PM Justerad anläggning

Förändringar jämfört med teknisk beskrivning för miljöprovning

Projektledare: Kajsa Nilsson, förvaltning för utbyggd tunnelbana (FUT)

Utgivningsdatum: 2025-11-20

Figur 11. Jämförelse luftutbytesschakt Östbergavägen.

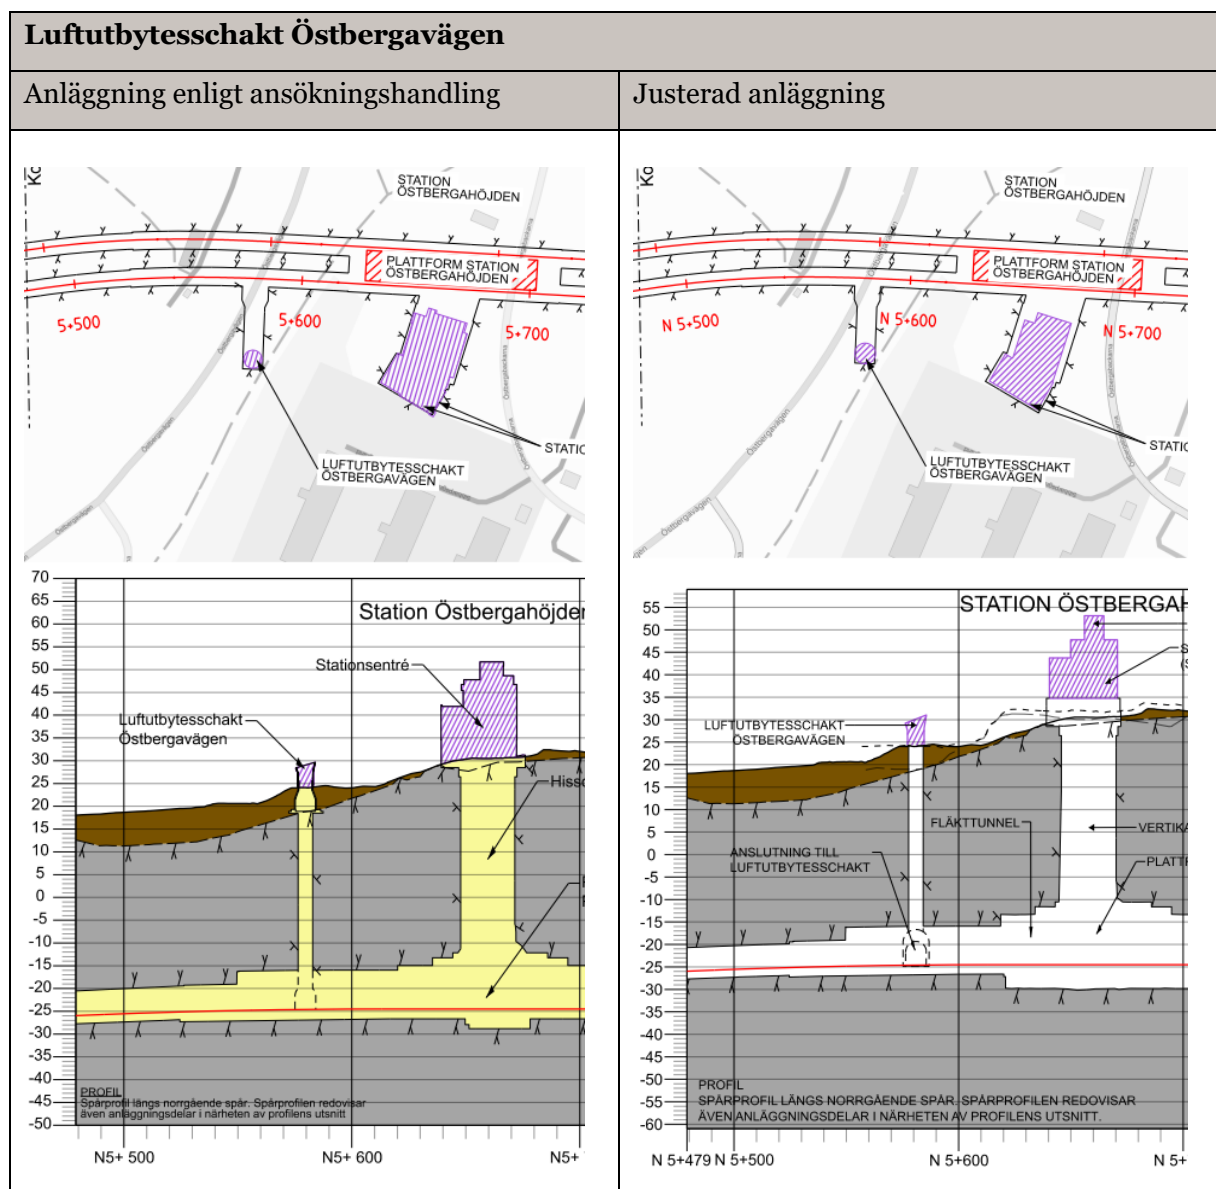
Luftutbytesschakt vid station Östbergahöjden har flyttats cirka 2,5 meter i syd-sydöstlig riktning. Detta inkluderar överbyggnad och schakt. Anslutande tunnel till spårtunnel har justerats för att ansluta till schaktet på lämpligt sätt. Anläggningsdelen visas i Bilaga 1, Blad 16. Anledningen till justeringen är ett önskemål från Stockholm Stad, som önskade ytterligare anpassning till den stadsplanering som pågår i området.

Figur 12. Jämförelse teknikbyggnad Långholmen.

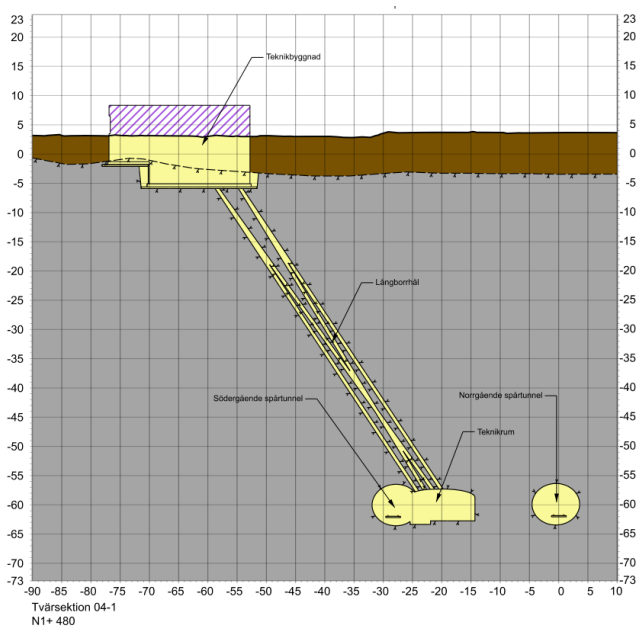
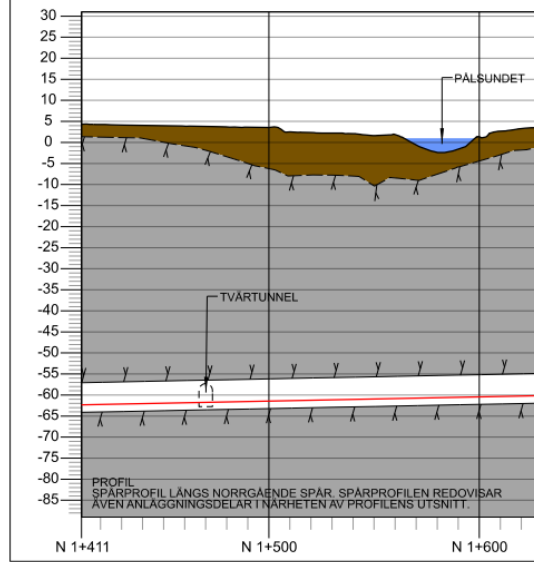
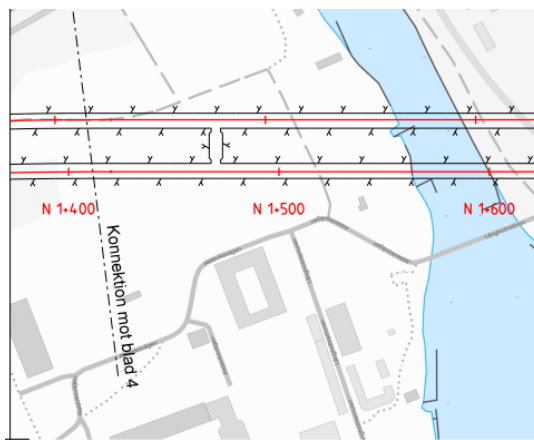
Den planerade teknikbyggnaden på Långholmen har utgått. Motiv till ändringen är att ny teknik möjliggör en anläggning utan en teknikbyggnad på Långholmen.

Utgår

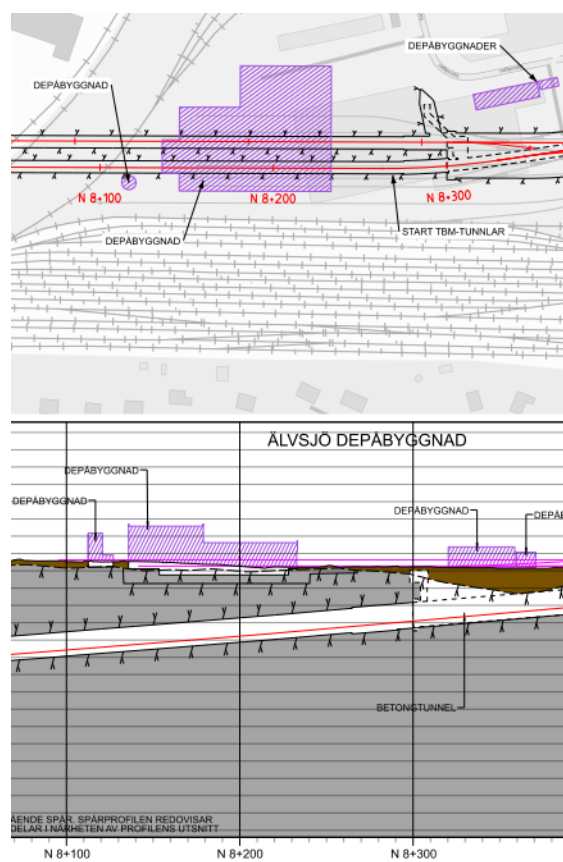
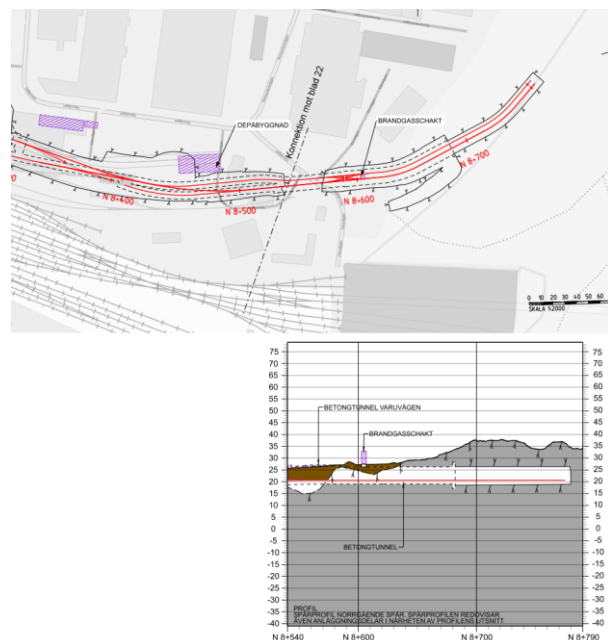
Tråget som leder upp till depån från vändspårstunneln samt det norr- och södergående spåret som ansluter mot linjen byter läge med varandra. Justeringen görs för att förbättra rangeringen på depåområdet vad gäller ökad flexibilitet i drift.

Vändspårstunnelns läge justeras och vändspåren förlängs med fem meter i sitt sydligaste läge. Justeringen görs efter förbättring av spåranläggningen vad gäller spårlängder, växeltypen och stoppbock för att skapa en robust anläggning med en lägre investeringskostnad. Bergtunneln förlängs också med 13 m mot norr vid övergång till betongtunnel, varpå betongtunneln kortas med samma längd. Justeringen innebär en kostnadsbesparing och minskad miljöpåverkan. Utrymningsvägen i betong- och bergtunneln (vändspårstunneln) har bytt sida i samband med optimeringen av anläggningen.

Den pumpanläggning som placerats i nisch i depåområdets dubbelspårstunnel i betong har utgått. Detta beror på att tråget förses med tak som gör att regn och snö hindras från att hamna i tråget.

Startgrop för TBM har kortats med cirka tio meter i gropens norra ände. Motivet till justeringen är att minska andelen bergschakt och således kostnaden i projektet. Temporär omläggning av ledningsstråk undviks på detta sätt också i schaktets norra del. Anslutningsspåret till depån förläggs efter övergång från TBM-borrade bergtunnlar i en enkelspårstunnel i betong för fortsatt anslutning mot depån. Eftersom TBM-schaktgropen norra kortsida flyttats söderut, förkortas även betongtunneln med motsvarande längd. Brandvattenmagasin och tryckstegringsstationerna flyttas ovan mark, men teknikutrymme och kulvert från tunnel till markytan blir kvar.

Utrymningskulverten utgår från samma område som tidigare men har vridits något för anpassning till övriga byggnader ovan mark. Anledningen till att övergången från två parallella spårstunnlar till enkelspårstunnel sker tidigare är att minska projektets investeringskostnader men fortsatt bibehålla trafikfunktion. Vidare har schaktkontur vid cirka KM 8+500 justerats till följd av optimering.

Byggnadsvolym samt placering för byggnader inom depån har justerats, t.ex. har källare på den största byggnaden ersatts av två "gravarbetsplatser". Optimeringen har genomförts med syfte att minska investeringskostnader. En mindre byggnad ovan mark redovisades inte i Bilaga 1 vid tiden för ansökan, överbyggnad av ett brandgasutrymningschakt, detta är nu justerat.
